DETERMINAZIONE DEL DIRIGENTE SEZIONE AUTORIZZAZIONI AMBIENTALI 13 ottobre 2016, n. 174

D.Lgs 152/06 e s.m.i., L.R. n. 11/01 e s.m.i. - Procedura di Verifica di assoggettabilità a Valutazione di Impatto ambientale – Progetto esecutivo di variante di realizzazione del recapito finale temporaneo dell'impianto di depurazione di Martina Franca (TA) - Proponente Acquedotto Pugliese S.p.A. Via Cognetti, 36 – Bari.

Fig. 1 Fotografia aerea dell'area con indicazione delle aree interessate dal progetto.

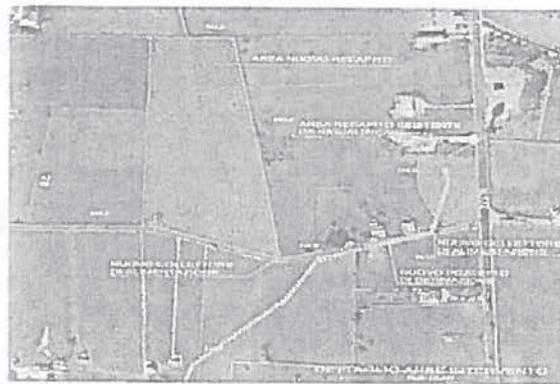
Le figure 1, 2, 3 mostrano le aree interessate dall'intervento, l'area interessata dalla costruzione delle nuove trincee drenanti per lo scarico sul suolo delle acque depurate provenienti dal depuratore di Martina Franca e lo stato dei luoghi attuale e di progetto.
